江川流域づくり支援会議（第二期）

～河川改修計画案についての提言～

平成29年〇〇月〇〇日

図一〇市道71号線橋梁の水位上昇予測状況

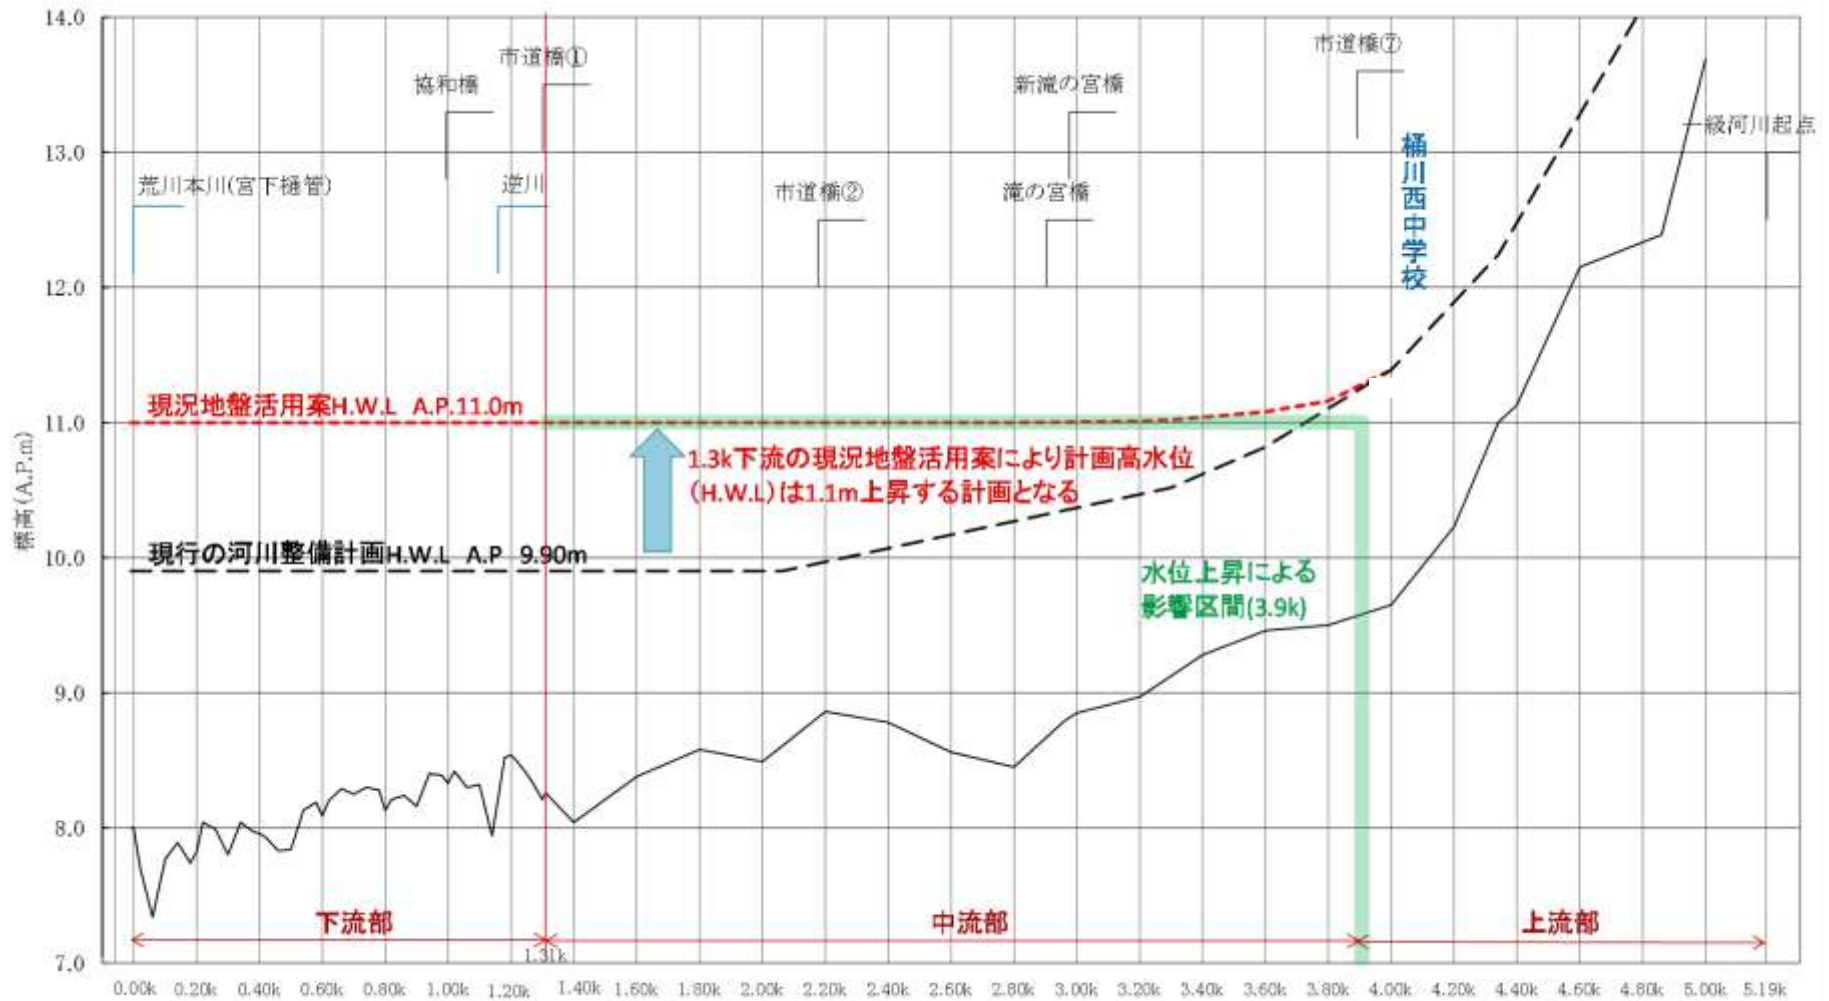
予測の結果、1.3k地点 (市道71号線橋梁付近) では、現在の改修計画でのH.W.LがA.P+9.9mであるが、現況地盤活用案となる事でH.W.LがA.P+11.0mとなり、1.1m水位が上昇する状況となった。

また、水位上昇による影響区間は、桶川西中学校付近の3.9k地点までであることがわかった。

図一〇 横断計画の一般的な方法（イメージ）

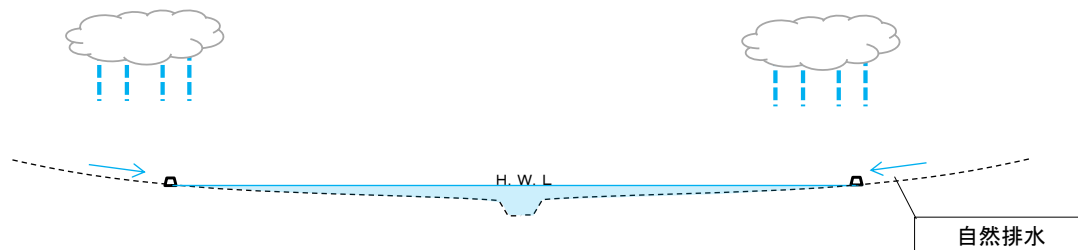
議論の結果、中流部においては、①と②の折衷案が望ましく、特に①は、江川の土地利用状況から見て現実的ではないとの結論が出された。

図一〇 ケース毎の氾濫状況（計算結果）

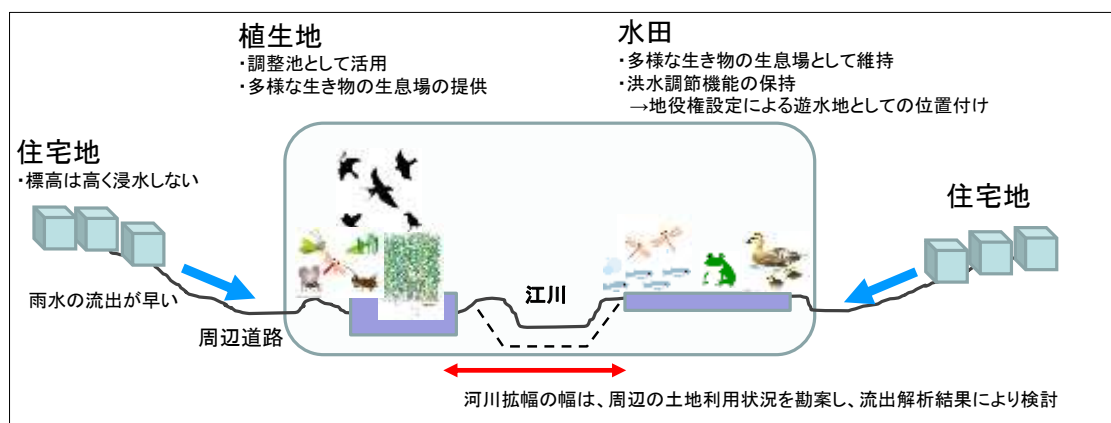
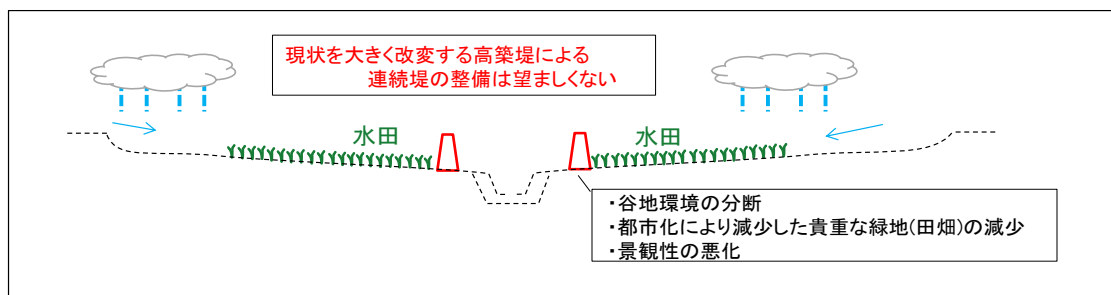
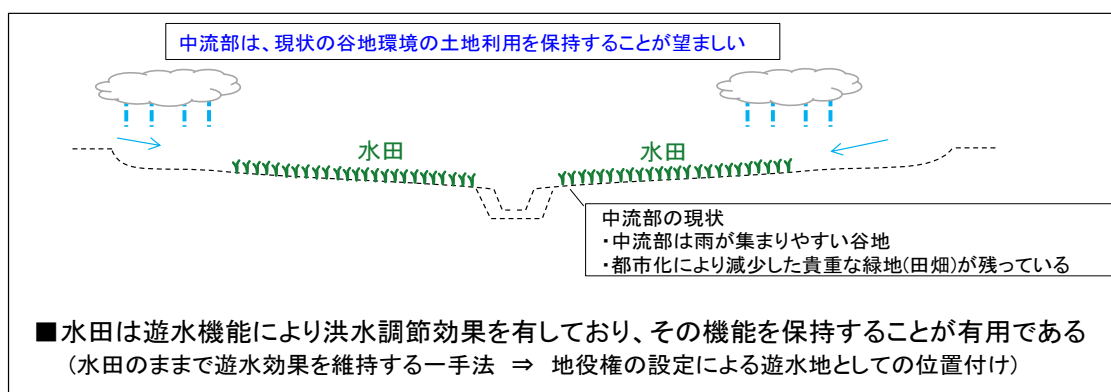
ケース 2、ケース 3 との比較では、

・ 中流部の浸水区域は変わらないが、浸水深は減少する。その一方で、下流部の浸水区域は変わらないが、浸水深は増大する。

ケース 3、ケース 4 との比較では、

・ 調節池直下流の一部は浸水区域・浸水深が減少するが、その他の区域は変わらない。

第二期支援会議での議論の結果、ケース3「河川拡幅+掘削」が最も有効な横断計画ではないかとの結論が出された。また、極力堤防は設置しない方法が望ましいとの意見が出された。
